# VERKSTADS- MEDDELANDE

BETR.	KOPPLING	PRODUKT	P
	120, 140, 1800	GRUPP	41
DATUM	Juli 1969	NR	10

### Ny lamell.

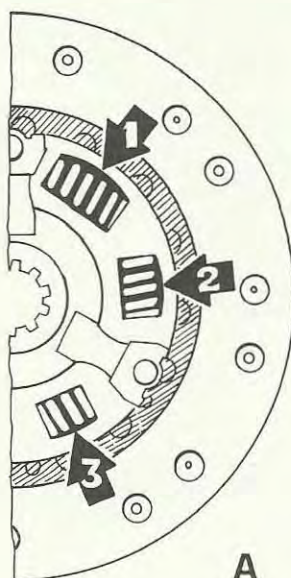
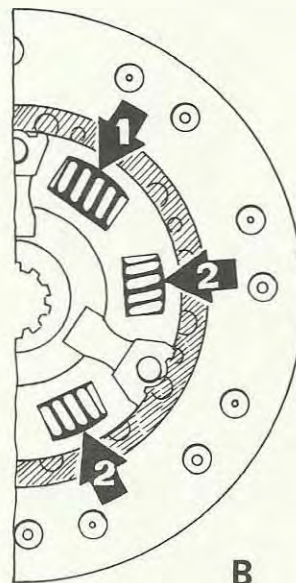
I kvalitetsförbättrande syfte har vi infört en ny lamell, detaljnummer 419876, för våra B 20-motorer.

Vid lamellbyte på B 20-motorer skall den nya lamellen användas. Den känns igen på att den har tre storlekar (två av vardera) på fjäderfönstren (1,2,3 bild A) medan den tidigare har två större (1 bild B) och fyra mindre (2). Lamellen är införd enligt följande:
